DIRECCIÓN DE NUEVAS CREACIONES

Asunto: Radicación: 13-285614- -2
Trámite: 11
Evento: 378
Actuación: 519
Oficio: 9935
Folios: 8

Patente de Invención	X			Patente de Modelo de Utilidad	
Vía Nacional					
Vía PCT (Fase Nacional)	X	Capítulo I	X	Capítulo II	
No. Solicitud Internacional	PCT/EP2012/060092				
Fecha de Presentación Internacional	30/05/2012

Título de la solicitud: “Marco de accionamiento en una instalación de ascensor” (Pág. 6 del radicado 13-285614-00000-0000).

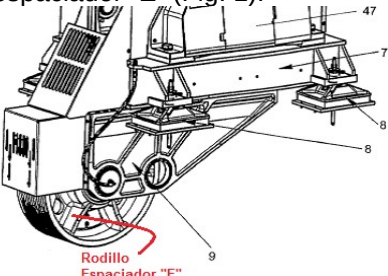
El documento D1¹ divulga una unidad (50) para un ascensor sin engranajes (10) incluye una primera máquina de accionamiento (52) con una primera polea que tiene un primer eje de rotación, la primera polea para recibir un primer conjunto de cables (20A) unido a la cabina del ascensor (12), y una segunda máquina de accionamiento (54) que tiene una segunda polea que tiene un segundo eje de rotación, la segunda polea para recibir un segundo conjunto de cables (20B) unido a la cabina del ascensor (12). El primer eje de rotación y el segundo eje de rotación son paralelos, y tienen una distancia entre ellos (resumen).

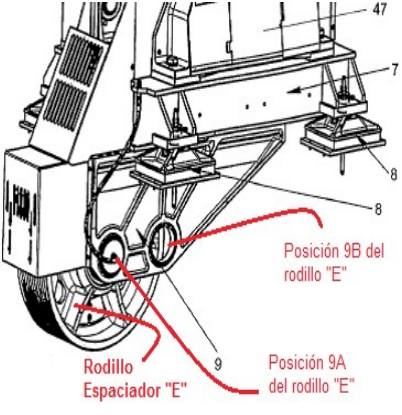
La reivindicación 1 consiste en: *“La instalación de ascensor (2) con un marco de accionamiento (16) y una unidad de accionamiento (18), en la que el elemento de soporte (12) acopla una cabina de ascensor (10) con un contra peso (8), en el que el rodillo de accionamiento (20) y un rodillo espaciador (22)....” (Ver página 17 del radicado N° 13-285614-00000-0000).*

(Figura 5 documento D1)

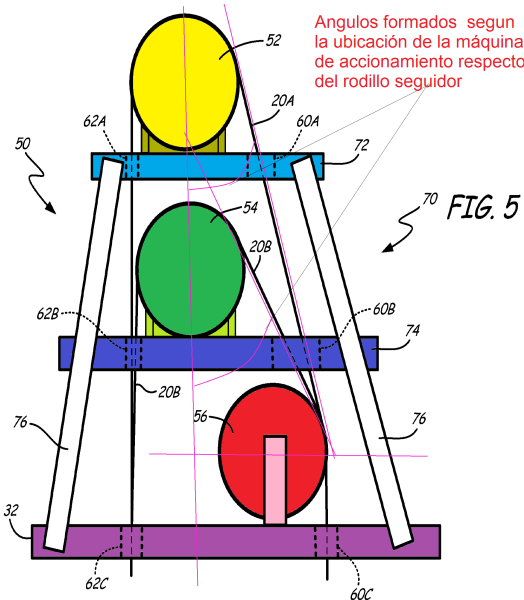
- Reivindicación 3: Los apoyos pueden ser paralelas en una realización, o pueden estar en ángulo en otro. Sistema de apoyo (70) se construye de vigas estructurales, placas de metal, tornillos y elementos similares que se conocen en la técnica (Párr. 0031).

- Reivindicación 4: en la figura 5 se muestra los ángulos formados por los cables guiados por la máquina de accionamiento (52) y el rodillo deflector (56) y la máquina de accionamiento (54) y el rodillo deflector (56), debido al disposición de las máquinas de accionamiento (52, 54) respecto el rodillo deflector (56) (Fig. 5).
- Reivindicación 5: Cuerdas (20A) puede envolver alrededor de la máquina de tracción (52) en un ángulo de cerca de 180 grados, mientras que las cuerdas (20B) puede envolver alrededor de la máquina de tracción (54) en un ángulo de varios grados menor que la envoltura de cuerdas (20A) alrededor de la máquina de

tracción (52). El deflector (56) se alinea tantas cuerdas (20A y 20B) a medida que se extienden hacia abajo y se adhieren a la cabina (12) (0027).
